WICHTIGE SICHERHEITS-RÜCKRUF-MITTEILUNG

Subject Öhlins TTX36 Stossdämpfer	Date 2015-04-08	Page 1(3)
Author Robert Brinkmark	Distribution TTX36 Nachrüst-Stossdämpfereigentümer

Abbildung der zusammengesetzten Komponenten:

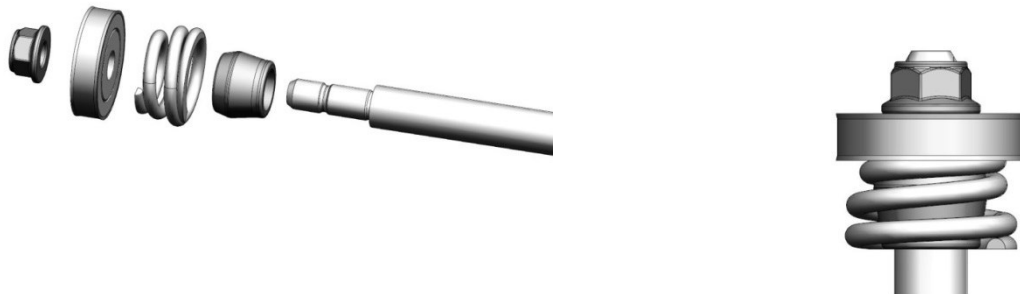
Dieser Defekt ist ursächlich dadurch entstanden, dass in einigen Fällen beim Anziehen der Befestigungsmutter kein Metall zu Metall Kontakt hergestellt werden konnte. Durch erhöhte Reibung zwischen Top Out Feder und dem Halter wurde das Anzugsdrehmoment erreicht, bevor die Top Out Feder ihre finale Position auf dem Halter erreicht hatte.

Wenn sich die Kolbenstangenmutter lösen sollte, dann ist ein Dämpfungsverlust die Folge. In seltenen Fällen kann es auch möglich sein, dass der Stossdämpfer in zwei Teile auseinanderfällt. Beide Fälle können den Fahrer in einer Art überraschen, so dass er nicht mehr die volle Kontrolle über das Motorrad hat und die Gefahr eines Sturzes besteht.

Wir empfehlen deshalb dringend das Motorrad ab sofort bis zur Demontage und Ueberarbeitung des Stossdämpfers nicht mehr zu benutzen. Es besteht ein Sicherheitsrisiko, wenn das Motorrad mit dem fehlerhaften Stossdämpfer gefahren wird.

Dieser Fehler wurde zwischenzeitlich in der Produktion behoben, daher sind frühere wie auch spätere Seriennummern als die aufgeführten nicht betroffen.
